手賀沼地区(小森揚水機場)　第２回設計業務打合せ

小森揚水機場　第２回設計業務打合せ議事録

外部技術者からの助言一覧

第２回「手賀沼地区」説明資料

小森揚水機場計画平面図 S=1:200

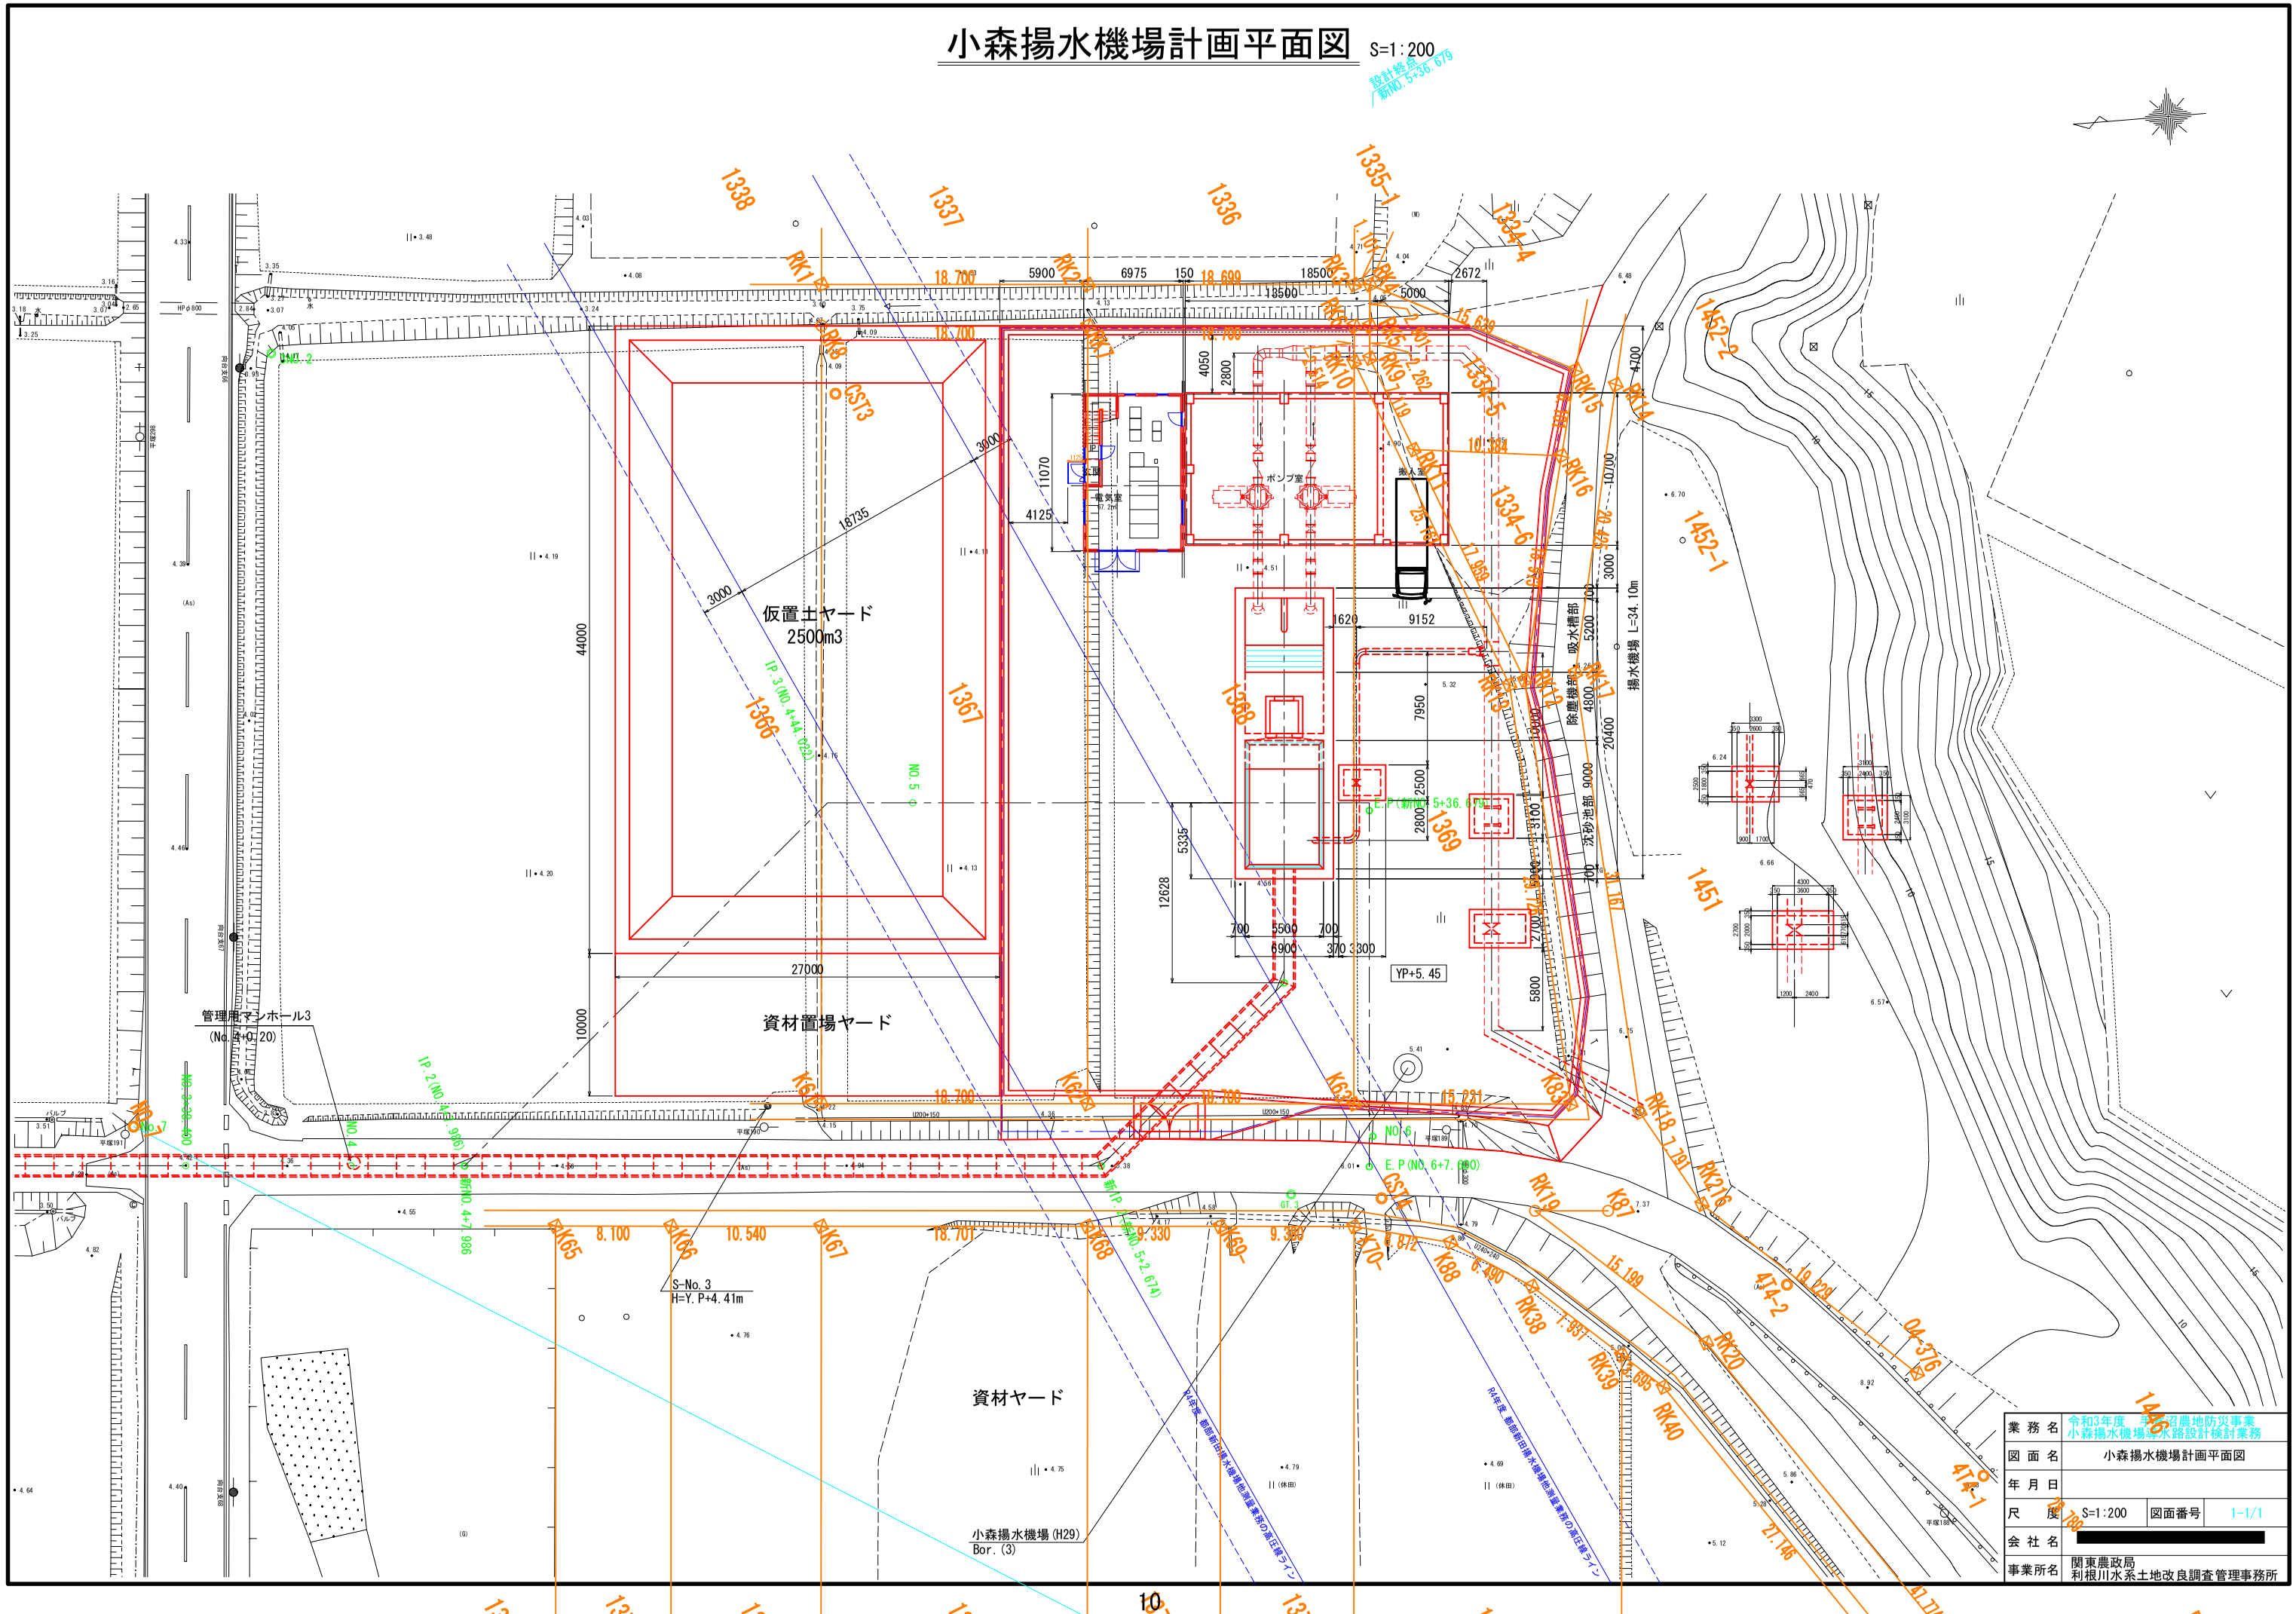
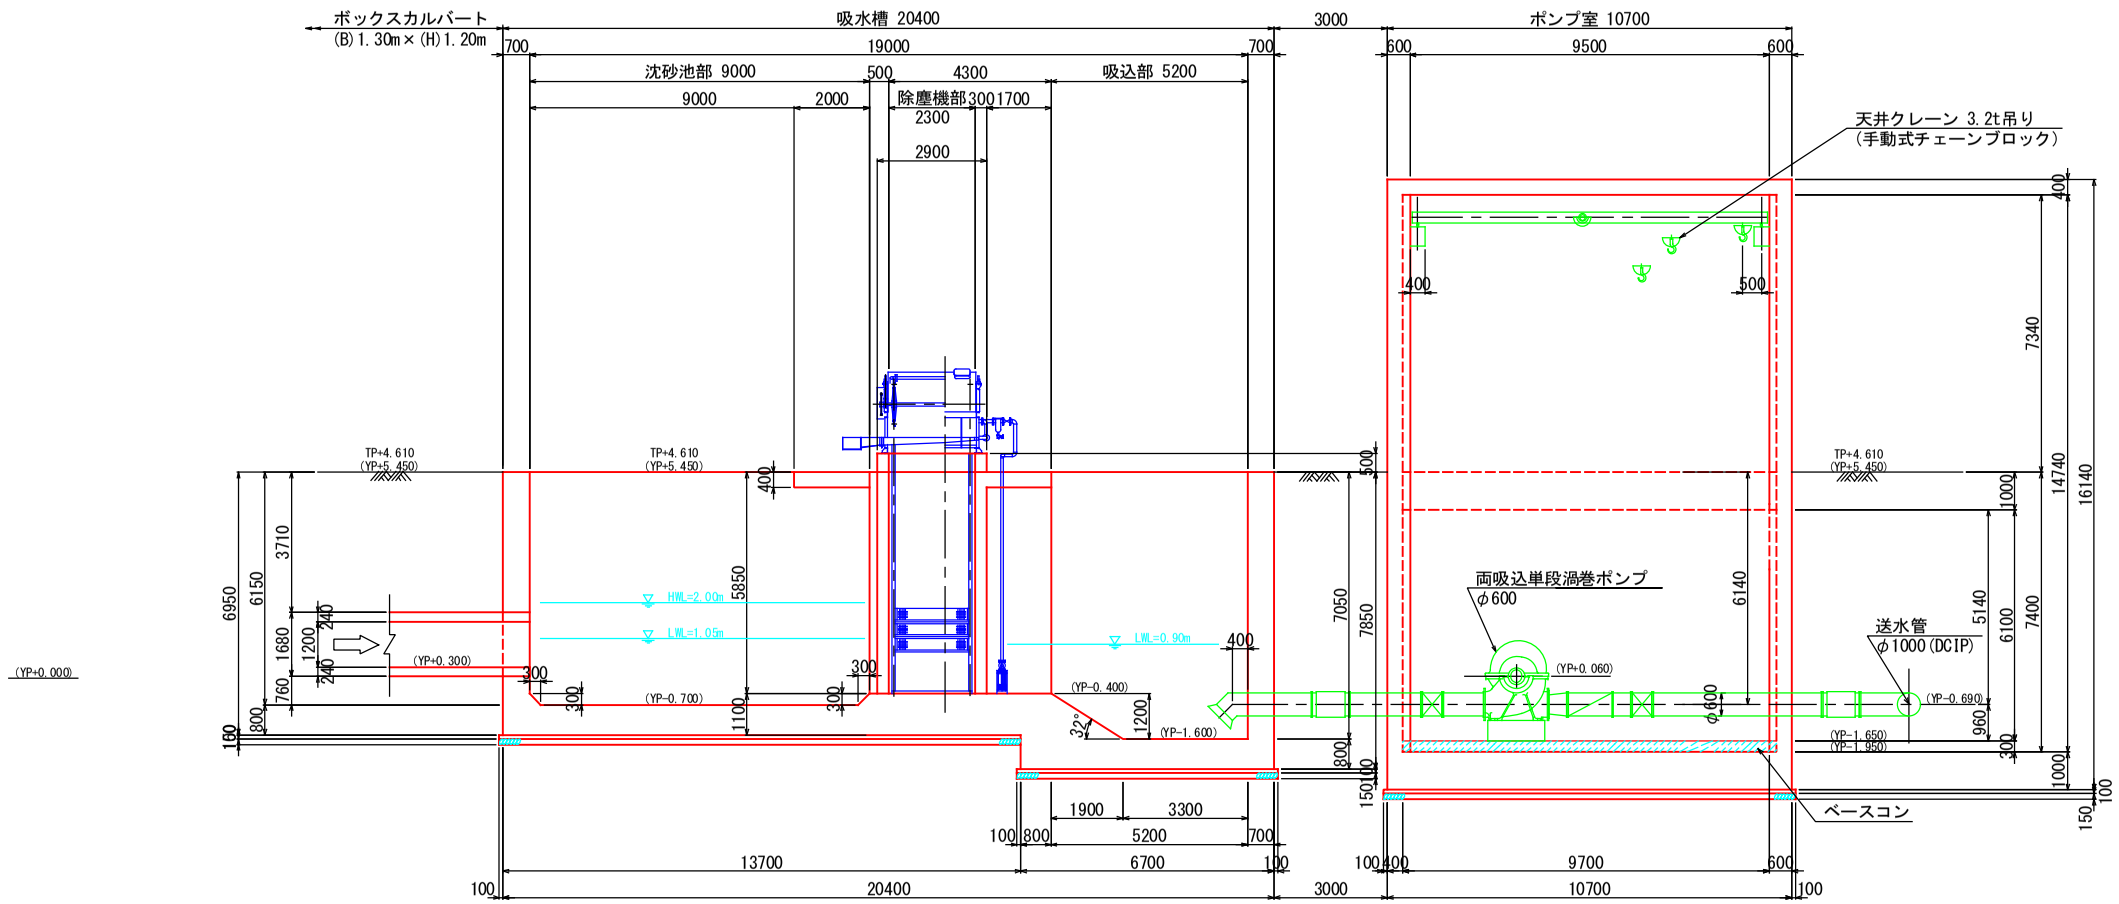
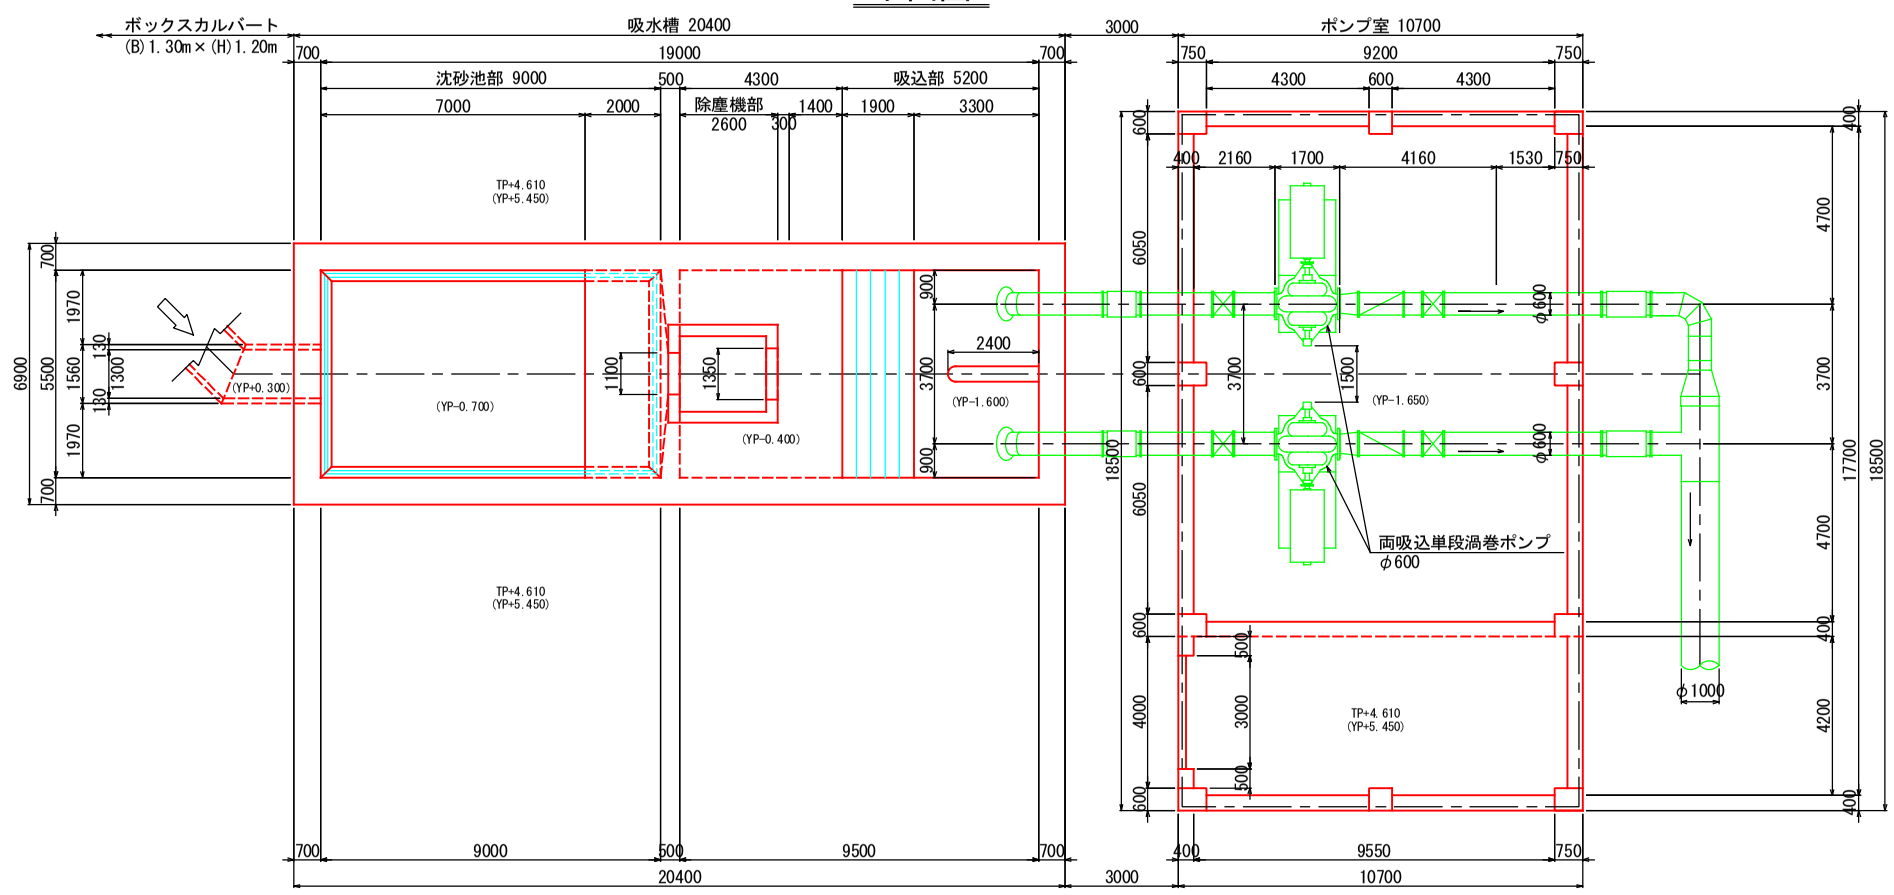
施工基盤面（盤下げ面）の計画について	
土技所	盤下げを行うと、盤下げ面の標高はどの程度になるか。
[redacted]	YP+3.9m である。
土技所	下手賀沼より低いが、地質調査を踏まえると、地下水はどのような状態か。水位はどの程度か。
[redacted]	孔内水位で地表面から 1.4m であり、盤下げ面とほぼ同じ標高になる。
土技所	同等であれば水替えは不要だが、盤下げ面に対し、何らかの養生が必要というイメージで良いか。
[redacted]	立坑内の水換えは必要かと思うが、地下水以外にも山からの流入水があると思う。その際、場内に仮排水を廻す形で、湧水と流入水を防止できると考えている。
土技所	仮排水の処理については、導水路に入れてしまえば、下手賀沼まで流れて行くイメージか。
[redacted]	東側に既設の側溝や土水路があるため、そちらに流すことになると思う。
土技所	盤下げについて、このような形で施工することにより、仮締切矢板の長さが短くなるが、施工性等に問題はあるか。
大木	盤下げに伴い、構造物の位置は、前回打合せ時と変わらないか。
[redacted]	位置は変わっていない。盤下げした部分については、後で盛り直すことになる。
大木	盤下げ面が地下水位とほぼ一緒とのことだが、強制排水しなくても、施工上、特に問題無いということか。
[redacted]	然り。地下水は、山からの流入水になると思われ、敷地の外周に土側溝を設け、流入させないようにすることで対応できると考えている。
大木	浸透してくる水は、ゼロではないということか。
[redacted]	然り。立坑内については、浸透してくる水があるため、その分については、強制排水になると思う。
大木	その点については、設計時に考えておいた方が良い。
工藤	立坑内での地下水の排水についても、掘削箇所の外周を少し掘り、土側溝のような仮水路を設けて排水するような形になると思う。また、盤下げしたところの地表面は、緩い砂のようなものであり、状況に応じて、敷砂利等の養生が必要になるかもしれないが、重機のトラフィカビリティや必要な地盤支持力の検討時に計画すれば良いと思う。

土技所	ご指摘の点については、仕様書に特記の上、盤下げ面を出した状態で対策が必要な場合は、変更追加するような形で良いか。
工藤	問題無い。
